ACサーボアンプ オプションバッテリー MR-BAT6V1シリーズ 保護素子（温度ヒューズ）変更のお知らせ

発行 日付	2022年12月	件 名	ACサーボアンプ オプションバッテリー MR-BAT6V1シリーズ 保護素子（温度ヒューズ）変更のお知らせ	三菱電機株式会社名古屋製作所 〒461-8670 名古屋市中区矢田南5-1-14 TEL (052) 721-2111大代表
----------	----------	--------	---	--

表1. 変更内容詳細

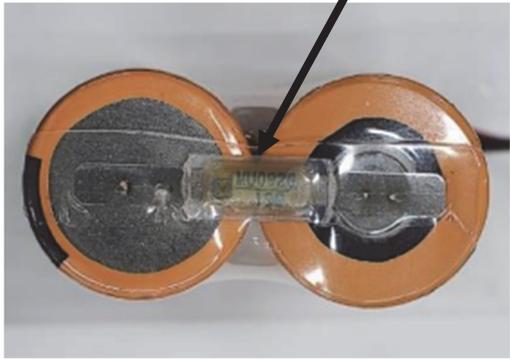
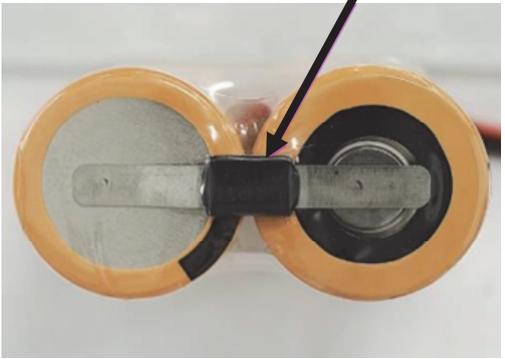
MR-BAT6V1の保護素子（温度ヒューズ）を変更いたします。
なお、本変更に伴う製品の機能・性能への影響はございません。

変更前 (MR-BAT6V1)	変更後 (MR-BAT6V1)
保護素子（温度ヒューズ）: EYP4MU092GFD (Panasonic製)	保護素子（温度ヒューズ）: ETR (内橋エステック製)
